2025 年 5 月

株式会社ミスミ
日本企業体
ME 事業グループ

「ボールベアリング」仕様変更のご案内

B6□□□ZZ

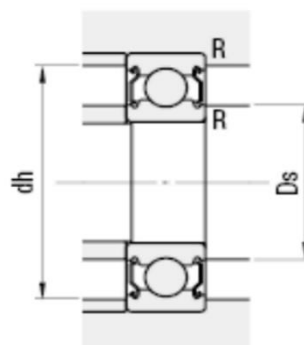
[M]材質 *SUJ2

*は一部相当材を使用しています。商品ご選択時に商品仕様・寸法項目をご確認ください。
仕様変更対象型番は[こちら](#)をご確認ください。
